COMMUNE DE CHAVILLE (92)

PLAN LOCAL D'URBANISME

➤ **Projet de modification N° 3 du Plan Local d'Urbanisme (PLU) de la commune de CHAVILLE soumis à l'enquête publique du 19 septembre au 11 octobre 2019**

RAPPORT D'ENQUÊTE

7.5 Disposition relative à la zone UA, hors secteurs UAg, UAm et UAd

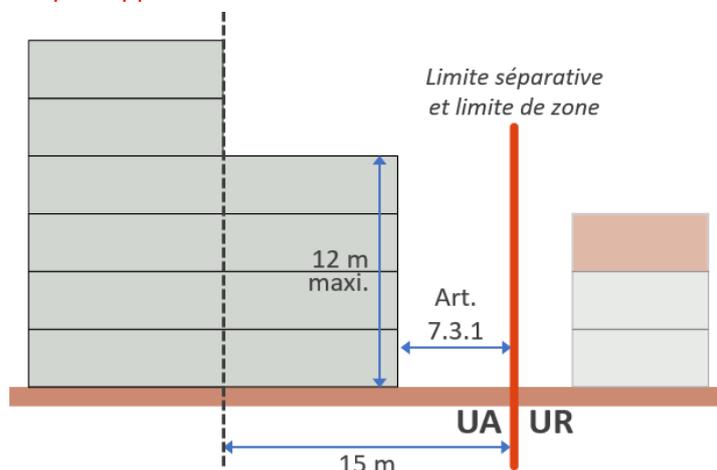
Lorsqu'une limite séparative ou de fond de parcelle jouxte la zone UR, les constructions doivent être implantées en retrait par rapport à cette limite conformément aux marges de retrait définies à l'article 7.3.1.

De plus, la hauteur ne doit pas excéder 12 mètres maximum, et 4 niveaux, dans une bande de 15 mètres comptée par rapport à cette limite.

10.2.2 Disposition relative à la zone UA, hors secteurs UAg, UAm et UAd

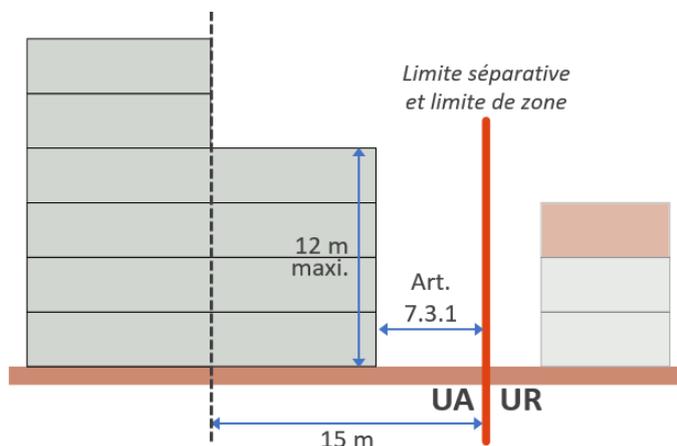
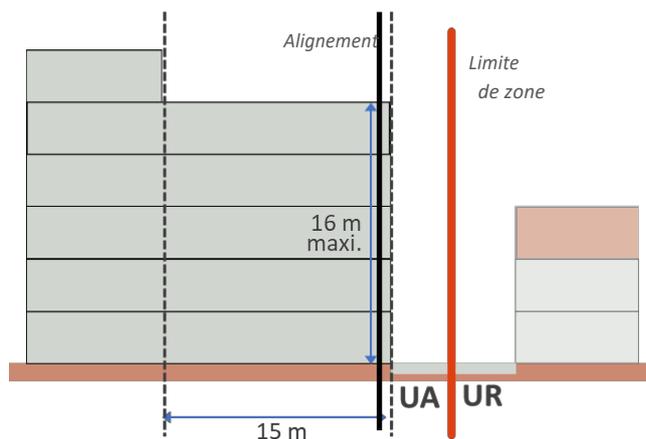
Lorsqu'une limite séparative latérale ou de fond de parcelle jouxte la zone UR, la hauteur des constructions ne doit pas excéder 12 mètres maximum, et 4 niveaux, dans une bande de 15 mètres comptée par rapport à cette limite.

Lorsqu'une voie correspond à une limite séparative de zone avec la zone UR, la hauteur des constructions ne doit pas excéder 16 mètres maximum, et 5 niveaux, dans une bande de 15 mètres comptée par rapport à l'alignement de cette voie.

Application de l'actuelle règle d'emprise au sol dans le cas de ce remembrement (cas1), puis dans le cas où une nouvelle voie serait créée (cas 2) :

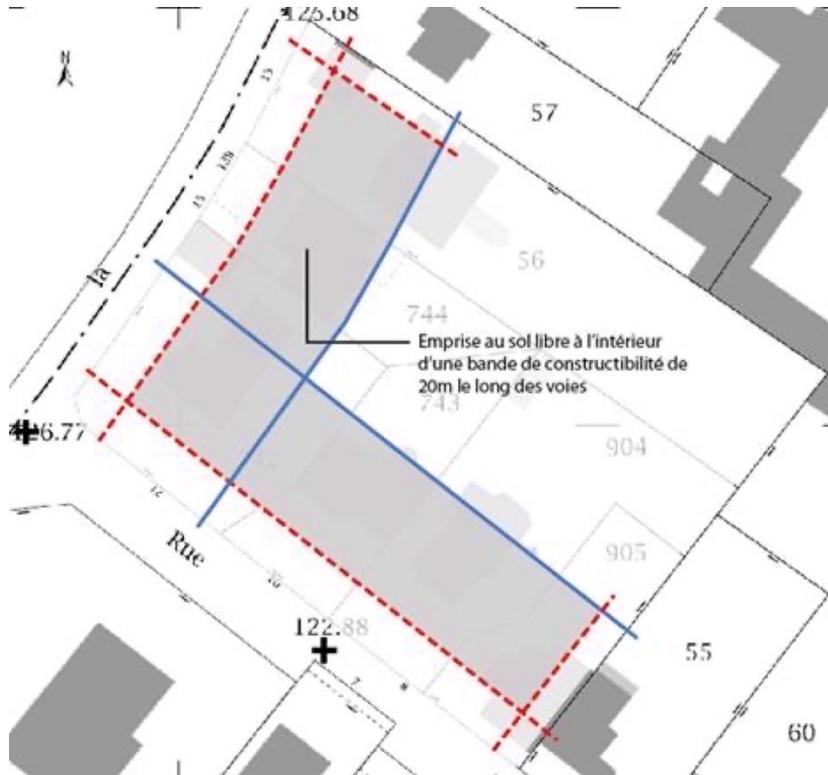
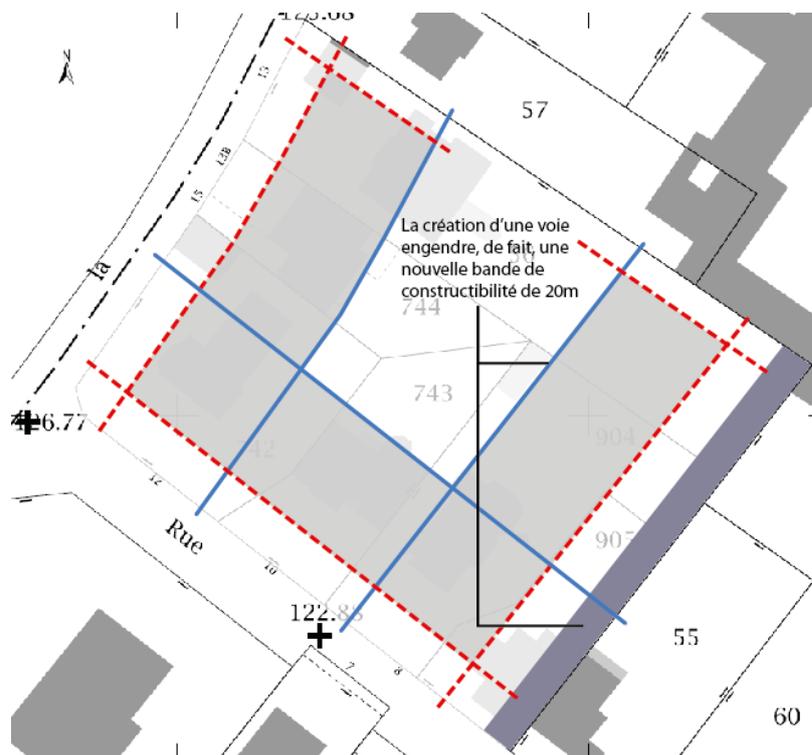
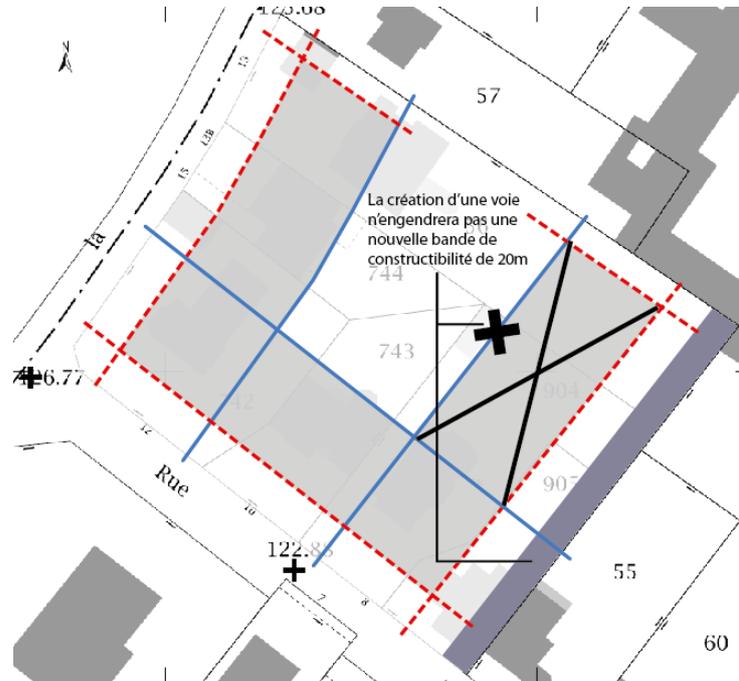
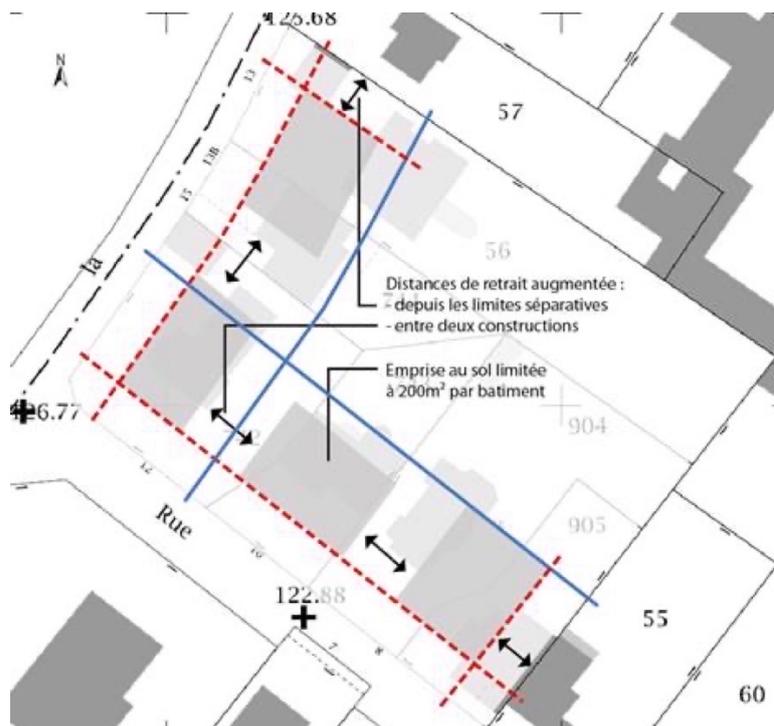
Aussi, un complément est apporté de manière à **limiter l'emprise au sol par bâtiment**. Initialement le projet de modification n°3 du PLU limitait l'emprise au sol par bâtiment à 250m². Après enquête publique, **il est décidé de prendre en compte la proposition de limiter l'emprise au sol par bâtiment à 200 m²**. Ce complément a pour conséquence, pour une même emprise globale permise sur de grands terrains, de rendre obligatoire une répartition de l'emprise au sol sur plusieurs bâtiments au lieu d'un seul. Ainsi, les gabarits des futures constructions seront mieux maîtrisés et s'inséreront de manière plus harmonieuse dans le tissu pavillonnaire.

En complément des ajustements des règles d'emprise au sol des constructions, la présente modification du PLU intègre également un renforcement des règles de retrait pour les futures constructions.

Comparatif des règles du PLU avant / après la modification n°3 du PLU montrant les hauteurs plus faibles instaurées dans une bande de 15m, lorsqu'une voie correspond à une limite de zone entre les zones UA et UR :

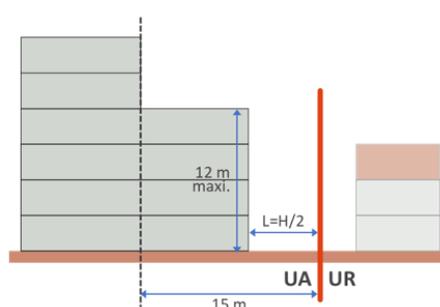
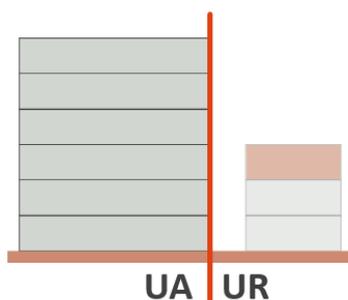
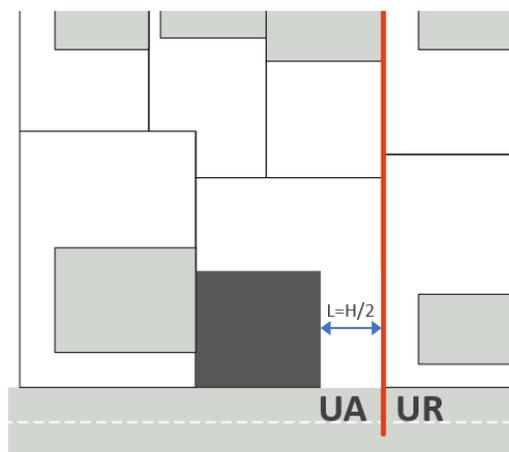
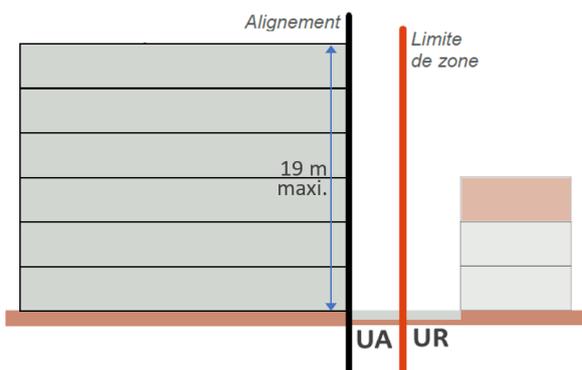
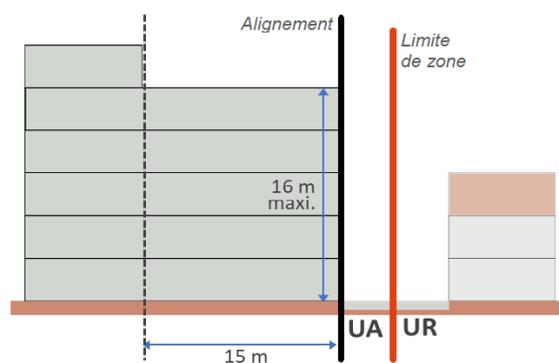
En effet, plusieurs modifications (*voir illustrations ci-après*) ont été faites pour :

Ces ajustements s'appliqueront à l'intégralité de la zone UA, à l'exception du sous-secteur UAg.

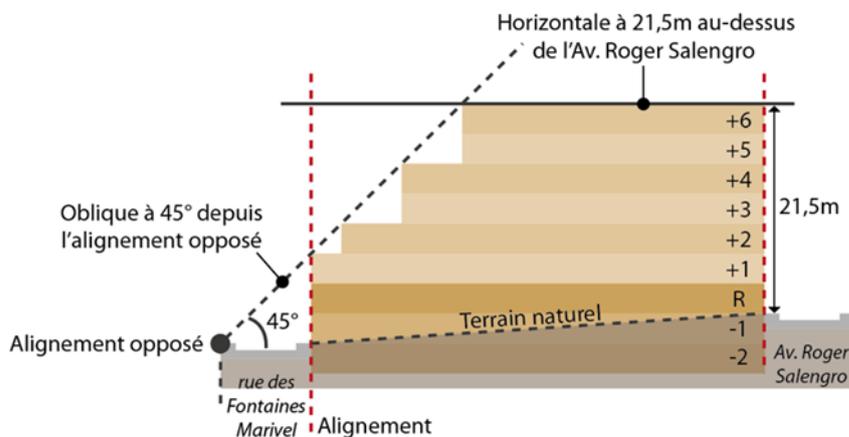
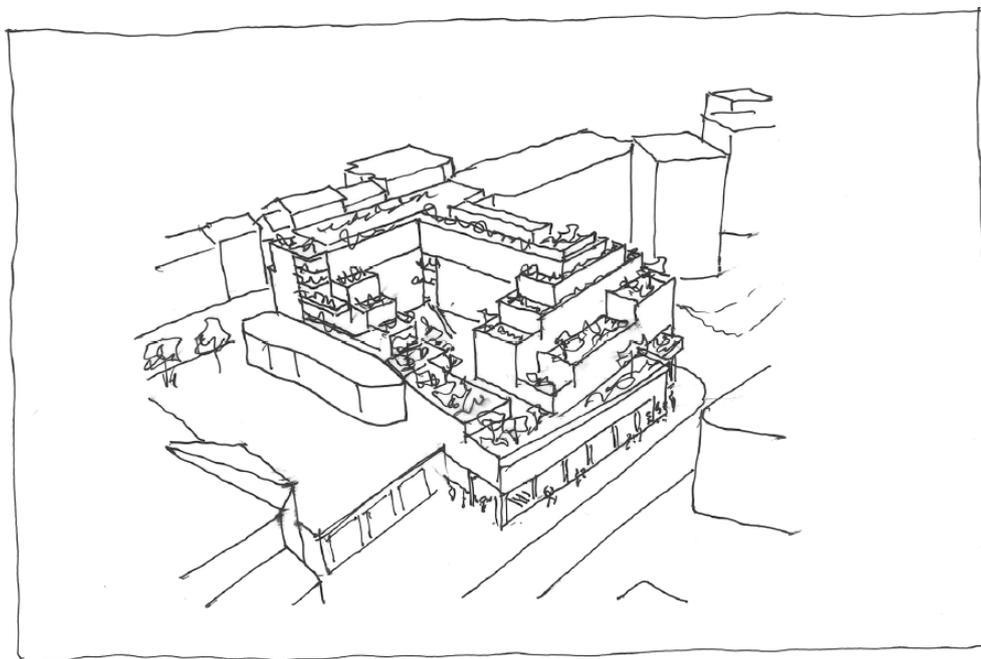
Considérant le faible pourcentage d'espaces verts exigé dans la zone UAm, le commissaire enquêteur souhaite avoir des précisions sur la performance des matériaux des façades des bâtiments projetés, ainsi que des toitures terrasses, afin de participer à la réduction des îlots de chaleur en ville.

La particularité du contexte de création du sous-secteur UAm doit être rappelée. Ce sous-secteur est constitué d'une parcelle unique, qui était intégrée dans le périmètre de la ZAC Centre-ville jusqu'à sa dissolution en juin 2019. 100% de l'emprise au sol est occupée par un magasin à enseigne unique, un Monoprix, qui constitue un élément fondamental et moteur de l'animation, et de la vitalité communale, non seulement du centre-ville, mais de la ville toute entière, voire au-delà.

- Le RdC de 4,00 m sous plafond impose un R+1 à 4.50 m
- 5 niveaux de 2.77 m 13.85 m
- Le dernier niveau avec terrasse végétalisée 3.10 m

Soit un total de 21.45m, justifiant la mise en place d'une hauteur spécifique à 21.50 m maximum.

Bien qu'à ce stade, le projet ne soit pas encore arrêté, la faisabilité basée sur les contraintes techniques connues et décrites ci-dessus, permet d'assurer que les espaces végétalisés correspondant à l'article UA 13.2.2.3 seront réalisés au niveau du rez-de-chaussée habitable de la résidence pour personnes âgées (1^{er} étage du bâtiment) et joueront véritablement leur rôle dans le programme. La toiture terrasse végétalisée ainsi que les jardinières/bacs à fleurs répondant aux prescriptions de l'article UA 7.1.2, viendront en compléments des 15% imposés par le futur règlement pour ce sous-secteur.
